## Bauleitplanung der Gemeinde Schlangenbad, Rheingau-Taunus-Kreis Bebauungsplanvorentwurf „Ortskern Wambach“, Ortsteil Wambach

### Stellungnahme nach Baugesetzbuch, § 4 Abs. 1

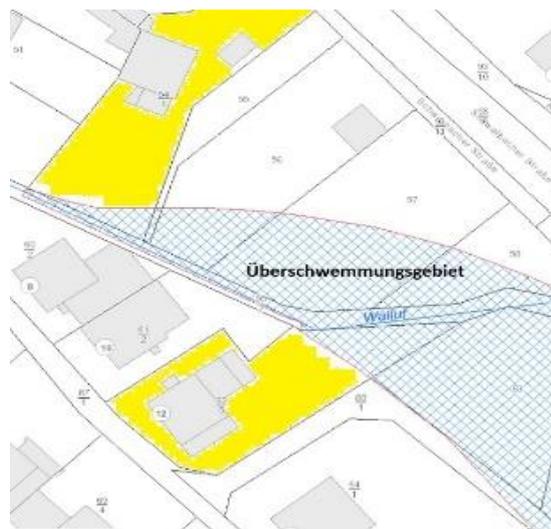
Aus wasserwirtschaftlicher Sicht gibt es grundsätzliche Bedenken zu o.g. Bebauungsplanvorentwurf und kann in dieser Form nicht zugestimmt werden. Es sind Nachbesserungen in Bezug auf das Überschwemmungsgebiet und des Gewässerrandstreifens notwendig.

Das Plangebiet befindet sich teilweise im durch Verordnung vom 28. November 2005 festgesetzten und im StAnz. 48/05 veröffentlichtem Überschwemmungsgebiet von der Walluf.

Das festgesetzte Überschwemmungsgebiet ist gemäß § 9 Absatz 6a Baugesetzbuches (BauGB) im Sinne des § 78b Abs. 1 des Wasserhaushaltsgesetzes (WHG) nachrichtlich im Bebauungsplan zu übernehmen. Die festgesetzte Überschwemmungsgebietslinie ist teilweise nicht richtig dargestellt und ist zu korrigieren. Die Flurstücke 54/1 und 62/5 im Flur 17 liegen teilweise im festgesetzten Überschwemmungsgebiet, welches noch nicht dargestellt wurde.

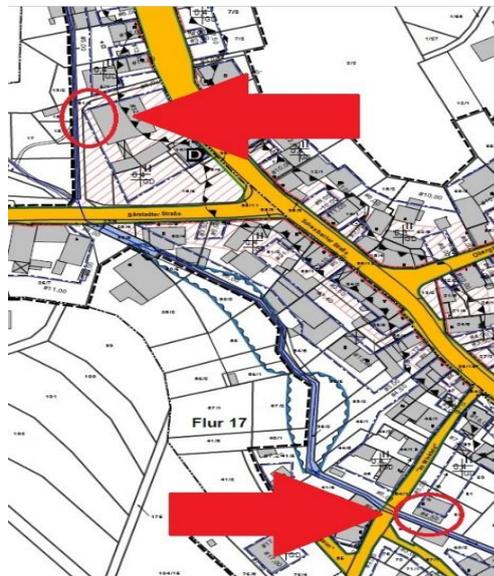
reich. In Ihrem Bebauungsplan sind Baugrenzen zum Teil im Schutzstreifen in einem Abstand von weniger als 5,00 Meter zum Gewässer Walluf und Alauterbach eingetragen.

Wie o.g. ist nur teilweise der Abstand von 5,00 Meter zum Gewässer eingehalten worden, es sind zwei Teilbereich noch anzupassen, bzw. die Baugrenze ist vom Gewässer unter Einhaltung des §38 Abs. 2 WHG auf 5,00 Meter zurückzusetzen.

Die Flurstücke 14/5, bzw. 81/2 und Flurstück 52 im Flur 17 liegen teilweise im 5-Meter-Gewässerrandstreifen, welcher nicht dargestellt wurde. Die Baugrenze auf dem Flurstück 14/5 ist in nordwestlicher Richtung parallel zum Gewässer auf 5,00 Meter zurückzusetzen und auf dem Flurstück 52 ist die Baugrenze von 4,50 Meter auf 5,00 Meter zurückzusetzen.
